Krycí list ZBV

III/2444 a III/0105A Přezletice, průtah - I. etapa

SO.101-I - Komunikace a autobusové zálivy - I. etapa

OZNÁMĚNÍ ZMĚNY Č. 5, resp. OZNÁMENÍ ZMĚNY Č. 2 na SO.101-I

Obrázek 5: Rozsah podchycení objektu.

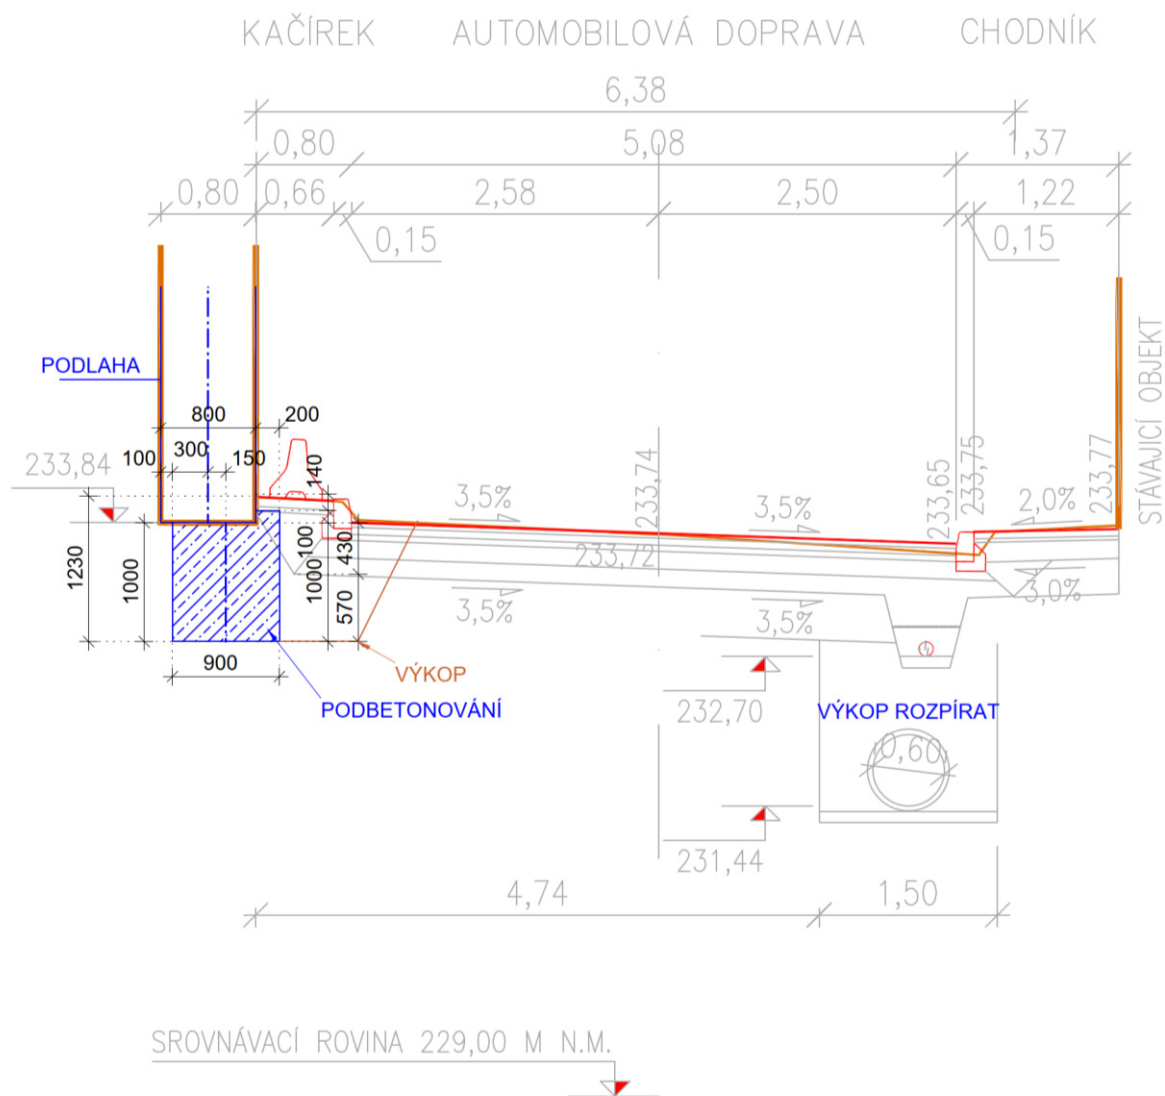
Dodavatel obdržel posudek „Statické posouzení založení objektu č.p. 12“, zpracované Ing. Petrem Duníkem, firmy 3D STATIKA. Na základě předloženého posudku statického založení objektu č.p. 12 bylo dohodnuto, že realizaci navržených prací provede Společník dodavatele, POHL cz, a.s. Práce budou zahájeny po udělení souhlasu majitele nemovitosti a budou přejímány (kontrolovány) po etapách výstavby oprávněnou osobou firmy 3D STATIKA.

Na základě statického posouzení založení objektu č.p. 12 zaslaného dne 6.3.2025, které zpracovala spol. 3D STATIKA autorizovanou osobou Ing. Dušanem Drahošem bylo potvrzeno, že pro dokončení rekonstrukce daného úseku výše uvedené stavby jsou nezbytná opatření pro podchycení a zajištění objektu.

- Výkop kanalizace v ulici Veleňská bude důsledně rozpírán tak, aby bylo zabráněno vodorovným deformacím.
